Zentrum für Volksmusik, Literatur und Populärmusik in Bruckmühl - Generalsanierung mit Nutzungsänderung / Umgestaltung der Bestandsgebäude

1. Ergänzung

22-1930-B93 - Zentrum für Volksmusik, Literatur und Populärmusik (ZeMuLi) Bruckmühl
Planungsnotiz Nr.4-Außenwandvarianten

Variante 1 - Wand gegen Außenluft – Kerndämmung (Schlanker Aufbau)

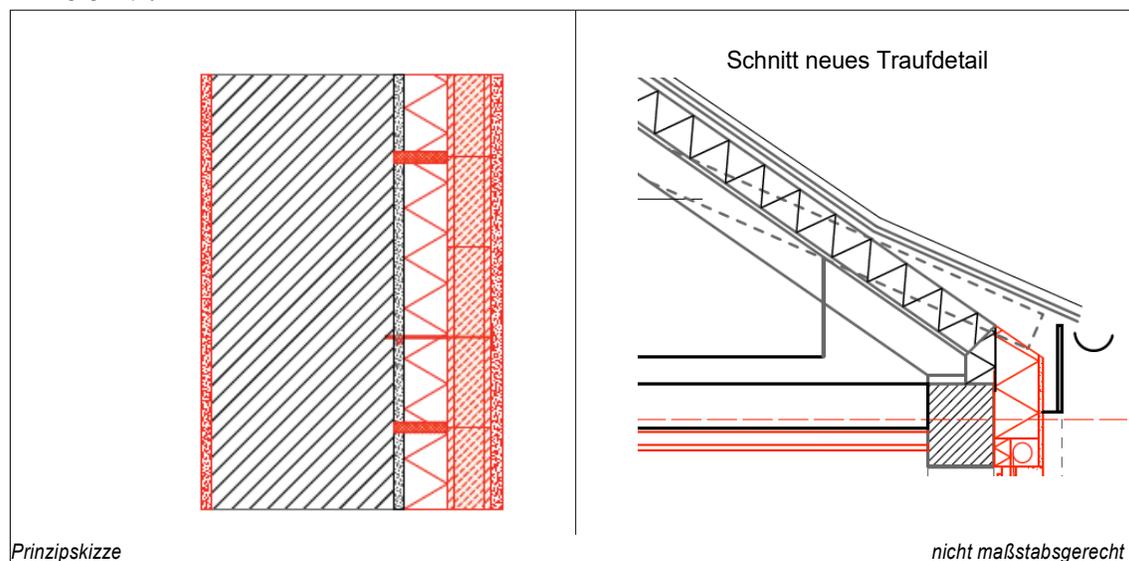
Korrekturen: $\Delta U = 0,009$ W/(m²·K) für Dämmstoff dicht gestoßen und befestigt mit 5 Edelstahlübeln/m² Durchmesser 8 mm. Abweichungen können zu schlechteren U-Werten führen und müssen der ig-bauphysik mitgeteilt werden. Ggf. sind dann dickere Dämmschichten vorzusehen.

Je nach Brandschutzanforderung können unter Umständen nur bestimmte Dämmstoffe und Unterkonstruktionen zur Anwendung kommen (z. B. Mineralwolle). Gegebenenfalls ergeben sich hierdurch Bauteiladjustierungen (Brandriegel in Mineralwolle etc.)

Variante 2 - Wand gegen Außenluft – Kerndämmung (Lehmstein)

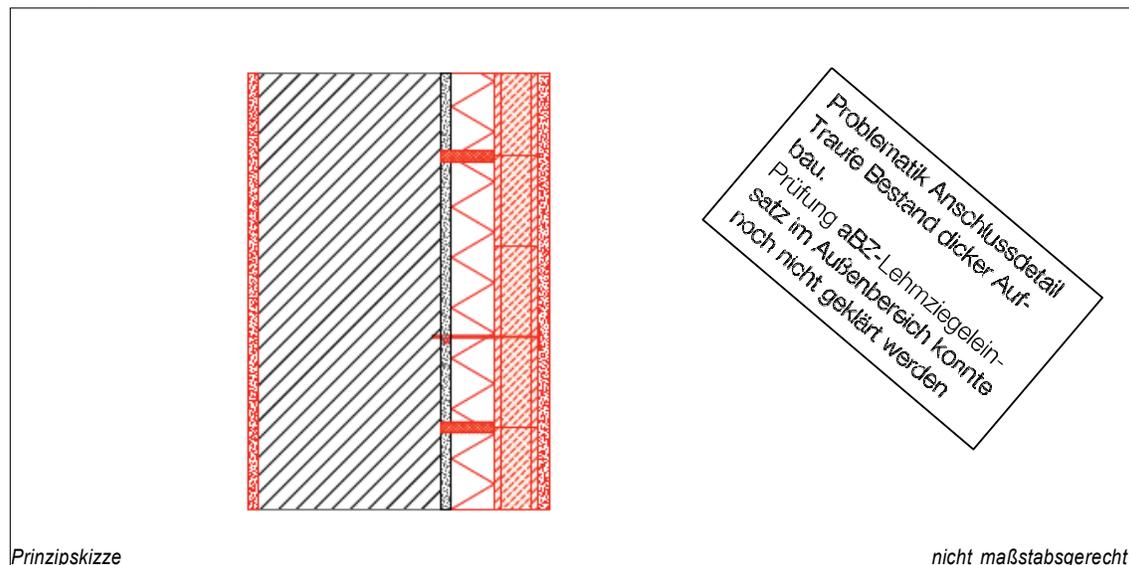
Korrekturen: $\Delta U = 0,009 \text{ W/(m}^2 \cdot \text{K)}$ für Dämmstoff dicht gestoßen und befestigt mit 5 Edelstahldübeln/m² Durchmesser 8 mm. Abweichungen können zu schlechteren U-Werten führen und müssen der ig-bauphysik mitgeteilt werden. Ggf. sind dann dickere Dämmschichten vorzusehen.

Der Einsatz von Lehmziegel ist ein Verwendbarkeitsnachweisen für Bauprodukte im Außenbereich mittels bauaufsichtlicher Zulassung zu prüfen. Ggf. ist eine Zulassung im Einzelfall erforderlich.

Variante 3 - Wand gegen Außenluft - Mischkonstruktion

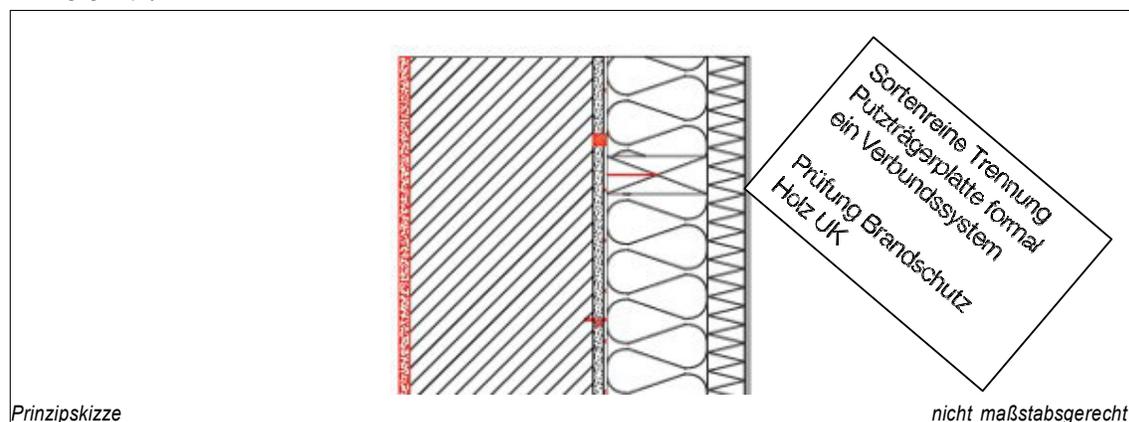
Korrekturen: $\Delta U = 0,00 \text{ W/(m}^2\cdot\text{K)}$ für Dämmstoff dicht gestoßen/ mehrlagige Dämmschicht und befestigt durch Befestigungsmittel mit Wärmeleitfähigkeit $< 1,0 \text{ W/(m}\cdot\text{K)}$

Gem. dem Leitfaden für Nachhaltige Baumaterial- und Baustoffwahl der Erzdiözese München Freising sollte ein Wärmedämmverbundsystem vermieden werden. Alternative Vorschläge wären monolithische Wandaufbauten oder vorgehängte hinterlüftete Fassadenkonstruktionen. Der Bauteilaufbau muss aufgrund der vielen Ansprüche des Bestandes (Optikerhalt der Gebäude vs. Klimaneutralität des öffentlichen Gebäudebestandes) in Abstimmung mit dem Bauherrn getroffen werden.
